新竹縣政府工程查核代表照片表

工程名稱：頭重里高鐵橋下竹中至富榮街段連絡道興闢工程

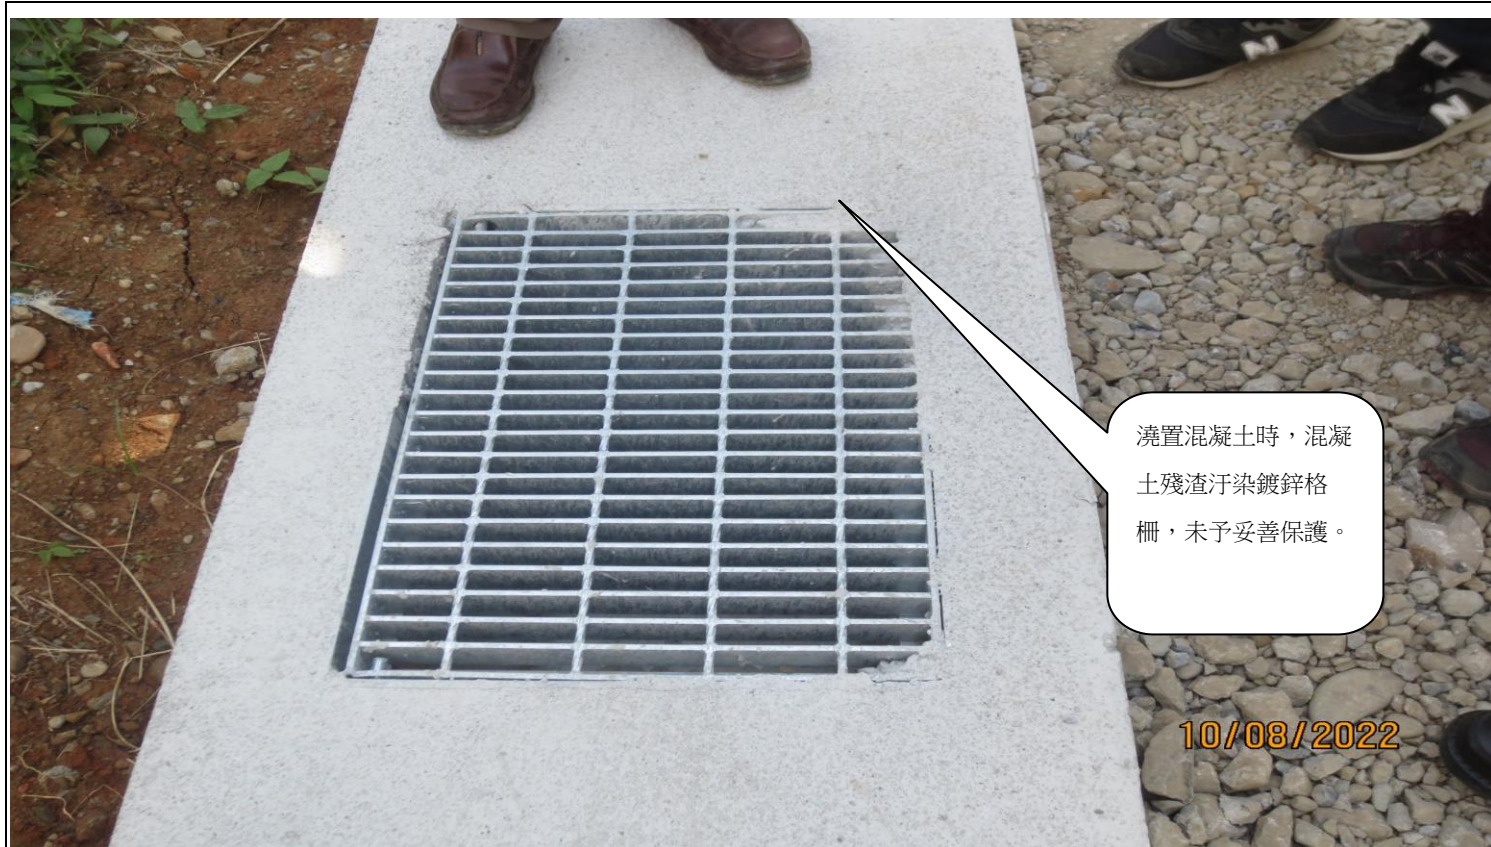
0k+183 右側擋土牆側面，局部蜂窩、孔洞產生。

道路兩側擋土牆頂面及排水溝面層，混凝土養護不足，局部塑性收縮裂縫。
